**CONCOURS D'ARCHITECTURE SOUS FORME  
DE MANDATS D'ETUDES PARALLELES**

- **PLACE DU CENTENAIRE, COMMUNE DE VERNAYAZ**

**RAPPORT DU JURY**

### 6.5.5 Projet No 5 : 020120

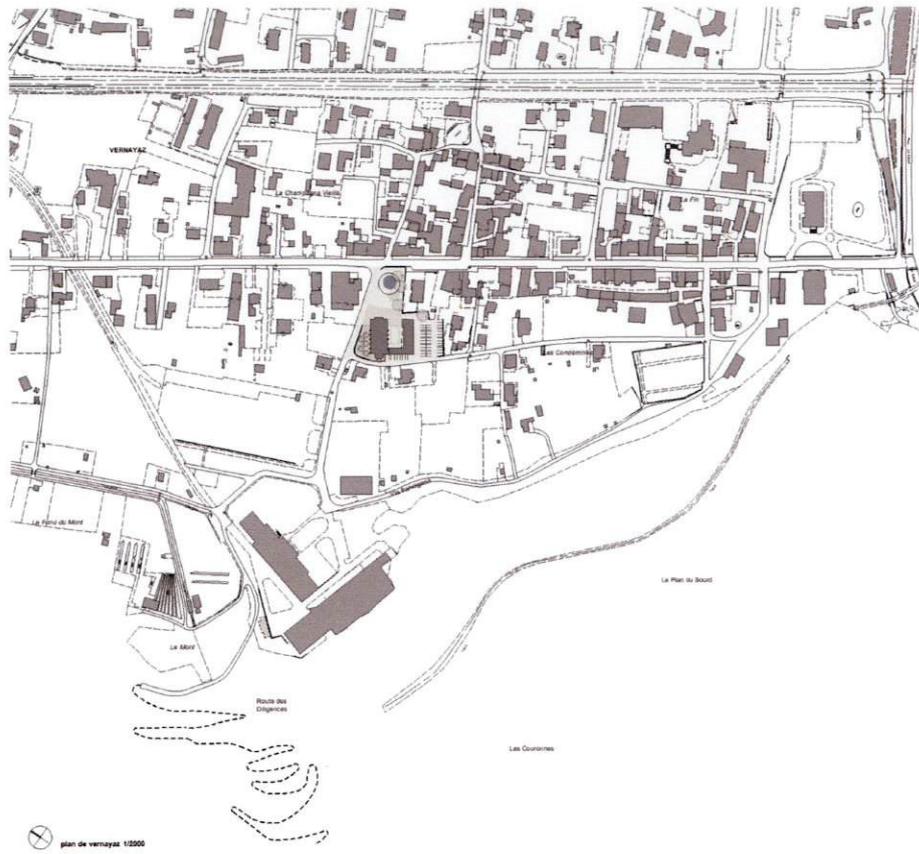
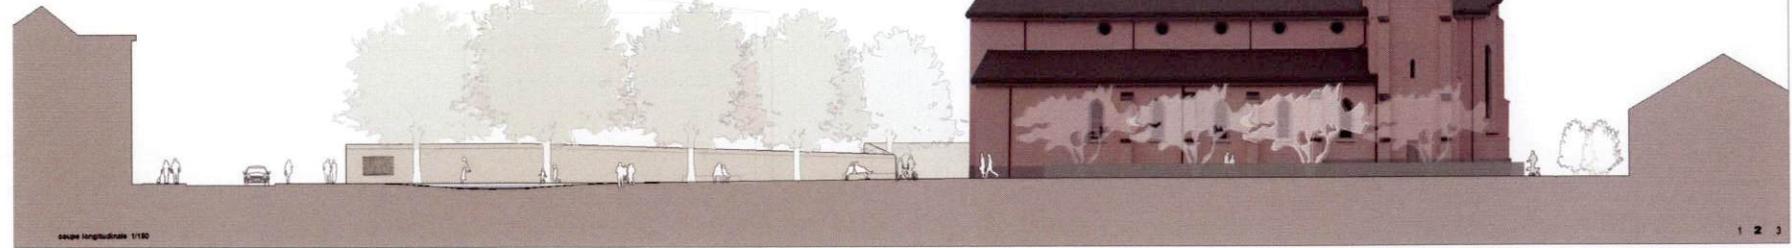
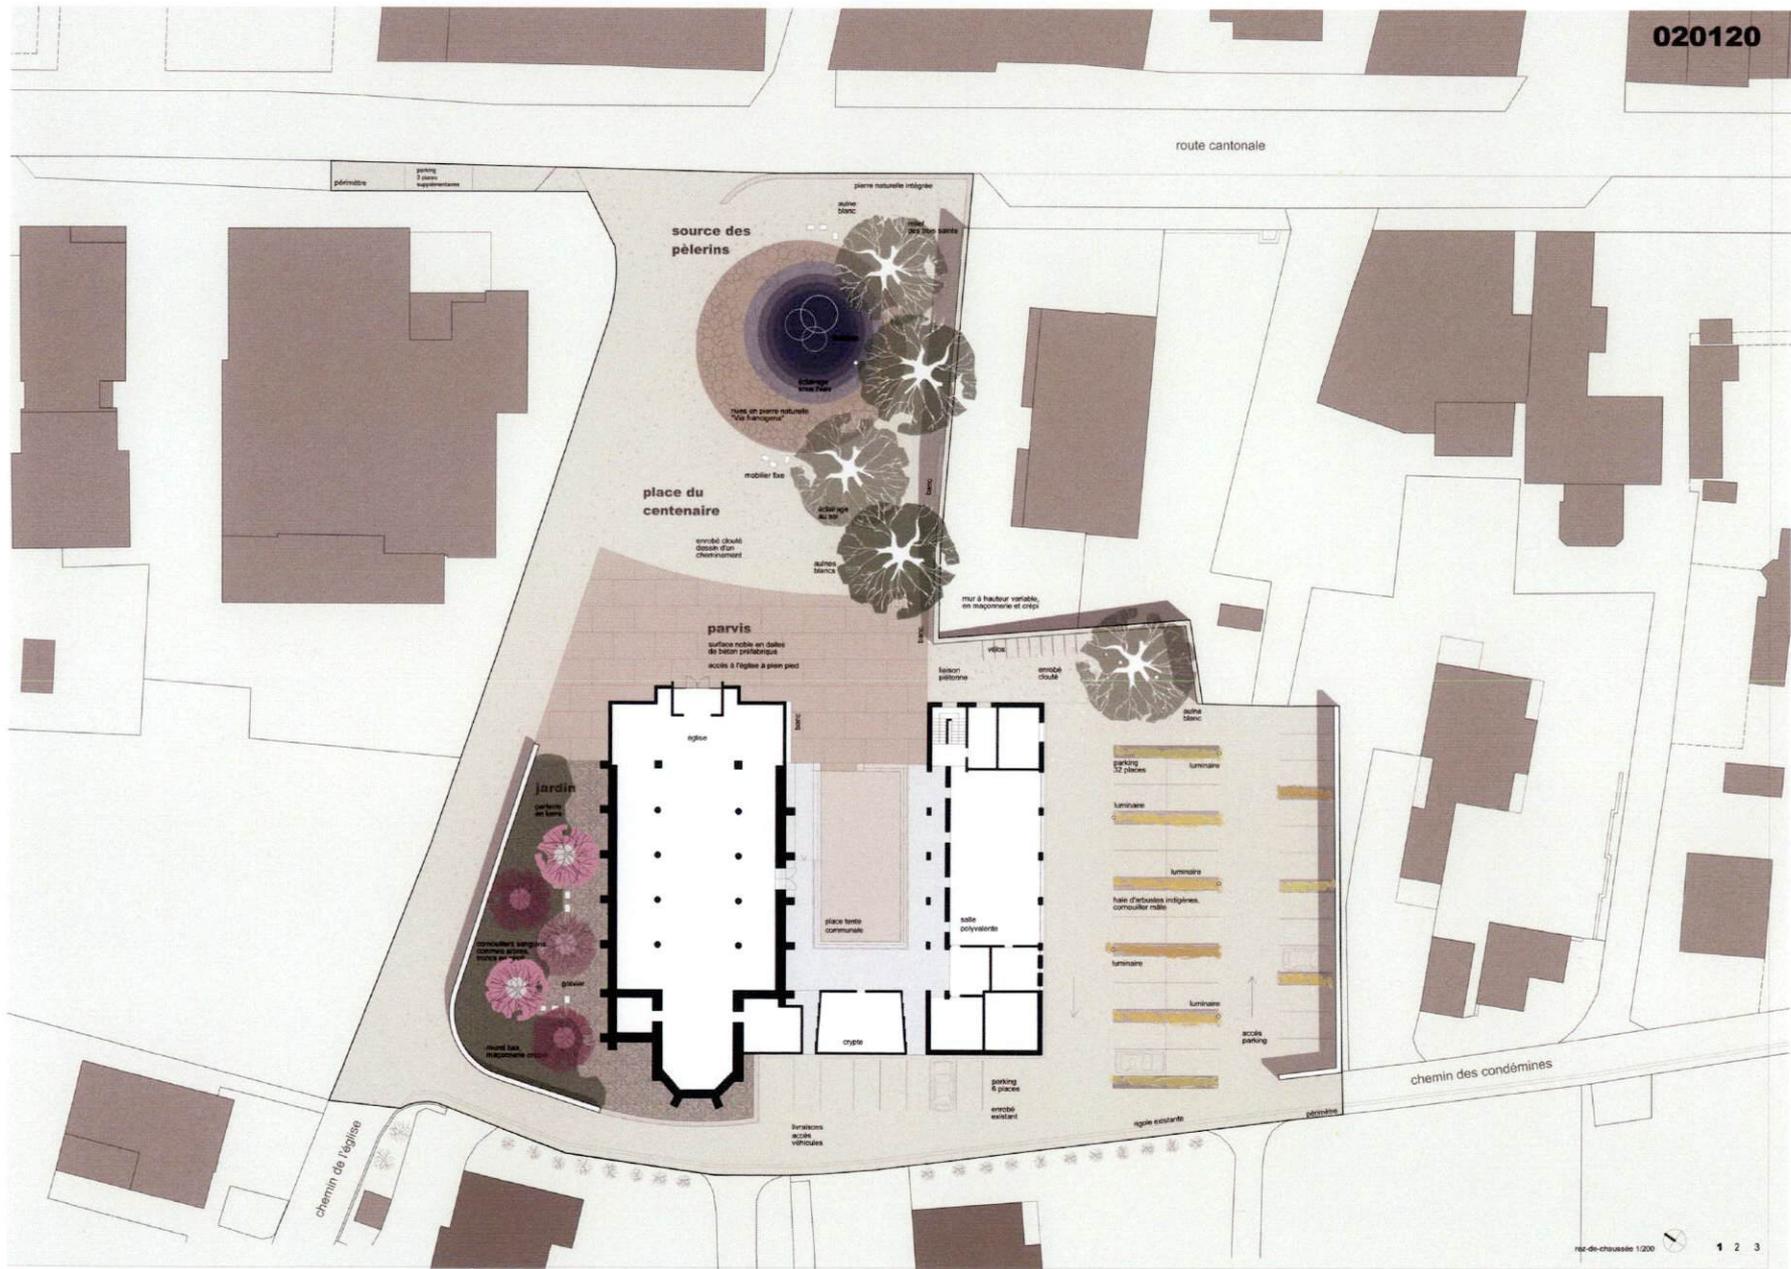
Un mur au Sud d'une hauteur variable reçoit le relief des Trois Saints et rapproche l'Eglise de la route Cantonale. Cette implantation est rendue pertinente par sa mise en relation aux boxes de garages de la propriété mitoyenne et évite ainsi une confrontation visuelle inappropriée.

Cependant, la hauteur du mur ainsi que sa longueur devront être revues, notamment leur rapport avec le trottoir de la route cantonale.

Un autre mur, au Nord de l'Eglise contient un jardin soigneusement dessiné tout en définissant la route sur son flanc.

La référence au sol marécageux de l'époque est traitée par la fontaine en creux comme pour chercher l'eau en dessous. Sans être univoque, capable de recevoir un usage différencié et d'accueillir par exemple un événement tel que la Polyphonia, la fontaine source de vie, accompagne judicieusement la façade pignon de l'église. Elle s'étend en cercles excentrés, d'où découle un dessin au sol absorbant à la fois la contrainte de la route qui la traverse et proposant un parvis généreux pour l'église et la crypte.

La matérialisation de la place s'appuie de façon cohérente sur une succession de revêtements allant des dalles du parvis à la source des pèlerins en pierre naturelle en passant par un espace de transition en enrobé dont les clous rajoutés symbolisent les lieux de passage de la Via Francigena.

En s'affranchissant de l'axe de l'église, le projet génère une succession d'espaces contrastés et appropriables, entre espaces vides et espaces chargés de végétation.

Si le traitement du jardin clos au Nord de l'église a été apprécié, la végétalisation du parking existant au Sud ne semble pas trouver sa pertinence, notamment en regard de l'entretien qu'elle nécessite et des frais induits.

Dans le cadre de développement du projet, les lauréats seront attentifs aux remarques du jury, notamment en ce qui concerne le traitement du mur Sud et le réaménagement du parking existant.
